## ADVERTENCIA 264/DAG

Talleres Aeronáuticos de Reparación (TAR), Propietarios y Operadores de aeronaves marca PETREL modelo PETREL 912i, todos los números de serie.

### **MOTIVO:**

Pérdida de ajuste de los bulones que sujetan los terminales de los cables de comando del timón de dirección a los pedales.

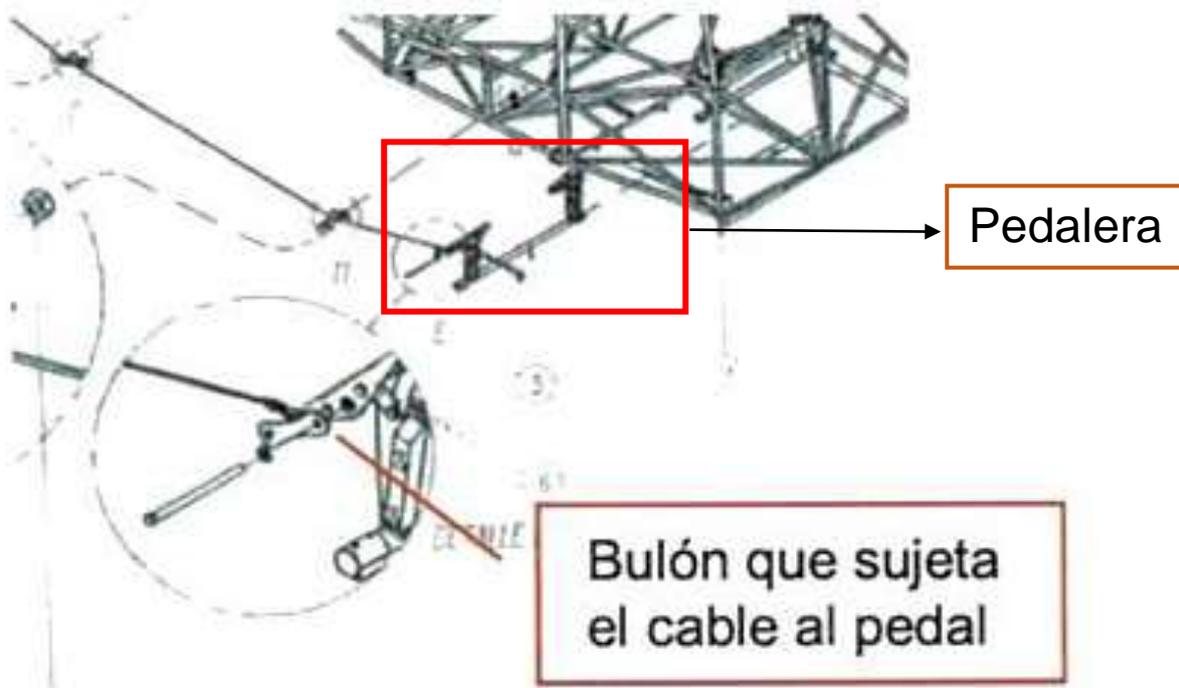
- 1- Durante inspecciones realizadas en aeronaves Petrel, se hallaron en varias oportunidades flojos los bulones que sujetan los terminales de los cables de comando del timón de dirección a los pedales. Si tal condición no es advertida, podría llegar a desprenderse el bulón, provocando la pérdida del comando del timón de dirección. Algunos operadores han indicado que esta condición puede ser prevenida realizando una verificación frecuente del ajuste del citado bulón.
- 2- La siguiente figura nos sitúa en la zona involucrada

- 3- A raíz de esta novedad, el fabricante ha emitido el Boletín de Servicio BS 27-20-00-01, por medio del cual se modifica la pedalera, se cambia el bulón y se instala una chaveta, evitando de esta manera que se aflojen los bulones.

- 1) Teniendo en cuenta lo precedentemente indicado, se recomienda a los propietarios u operadores de estas aeronaves, que hasta tanto se aplique el BS 27-20-00-01, a fin de evitar la posible pérdida del comando del timón de dirección, en cada inspección pre-vuelo, verifiquen que los mencionados bulones están ajustados. En caso de detectar flojedad contactar a un TAR para que realice los ajustes necesarios.
- 2) También recomienda realizar lo antes posible la modificación de la pedalera de acuerdo con las instrucciones del BS 27-20-00-01. La aplicación de esta modificación debe ser realizada por un Taller Aeronáutico de Reparación habilitado que cuente con los alcances adecuados, y registrada en el historial de la aeronave de acuerdo a lo establecido en el RAAC parte 43.
